リコール届出一覧表

リコール届出日:令和 08 年 02 月 26 日

リコール届出番号	外-4144	リコール開始日	令和 08 年 02 月 26 日
届出者の氏名又は名称	Stellantis ジャパン株式会社 代表取締役社長 成田 仁	製作国 : フランス共和国 製作者名 : Automobiles PEUGEOT 問い合わせ先 : 専用フリーダイヤル TEL:0120-840-240 製作者名 : Automobiles CITROEN 問い合わせ先 : 専用フリーダイヤル TEL:0120-55-4106 製作者名 : DS Automobiles 問い合わせ先 : 専用フリーダイヤル TEL:0120-92-6813 ホームページ : https://www.stellantis.jp	
不具合の部位(部品名)	原動機(エンジンコントロールユニット)		
基準不適合状態にあると認める構造、装置又は性能の状況及びその原因	エンジンコントロールユニットにおいて、制御プログラムが不適切なため、粒子状物質浄化装置(DPF)の再生インターバルが適正に行われず、DPFに過大な量の粒子状物質が堆積することがある。そのため、DPF再生時にセラミックフィルターが過熱して破損し、排出ガス規制値を満足しなくなるおそれがある。		
改善措置の内容	全車両、エンジンコントロールユニットの制御プログラムのバージョンを確認し、最新仕様に更新する。また、粒子状物質浄化装置(DPF)を点検し、交換が必要と判断された場合は新品に交換する。		
不具合件数	0 件	事故の有無	なし
発見の動機	本国からの情報による。		
自動車使用者及び自動車特定整備事業者に周知させるための措置	<ul style="list-style-type: none"> ・使用者:ダイレクト メール等で通知する。 ・自動車特定整備事業者:日整連発行の機関誌に掲載する。 ・弊社ホームページに掲載する。

改善箇所説明図

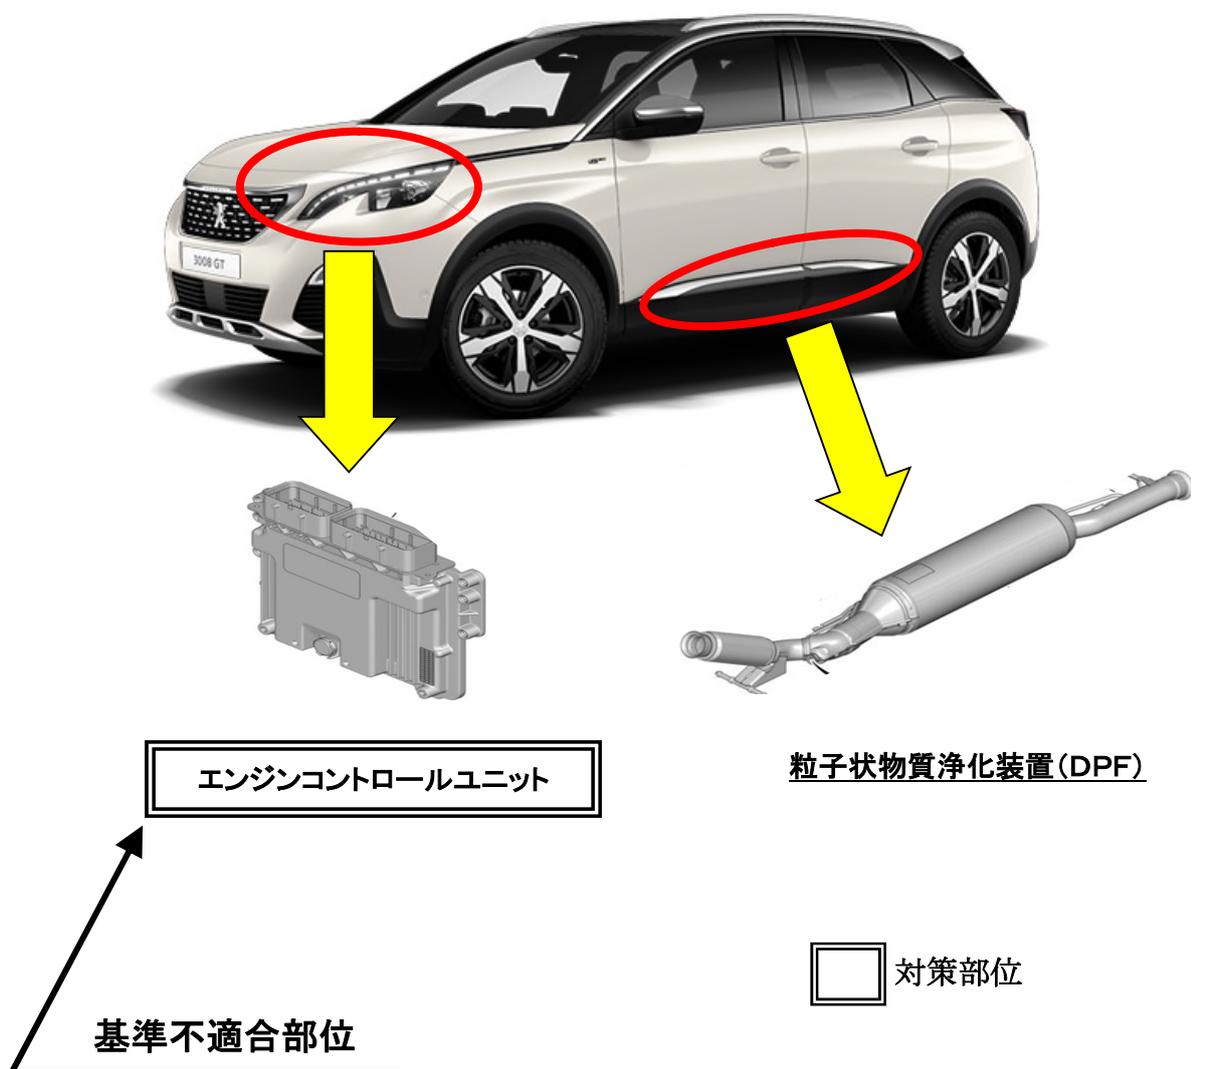
エンジンコントロールユニットにおいて、制御プログラムが不適切なため、粒子状物質浄化装置(DPF)の再生インターバルが適正に行われず、DPFに過大な量の粒子状物質が堆積することがある。そのため、DPF再生時にセラミックフィルターが過熱して破損し、排出ガス規制値を満足しなくなるおそれがある。

全車両、エンジンコントロールユニットの制御プログラムのバージョンを確認し、最新仕様に更新する。また、粒子状物質浄化装置(DPF)を点検し、交換が必要と判断された場合は新品に交換する。
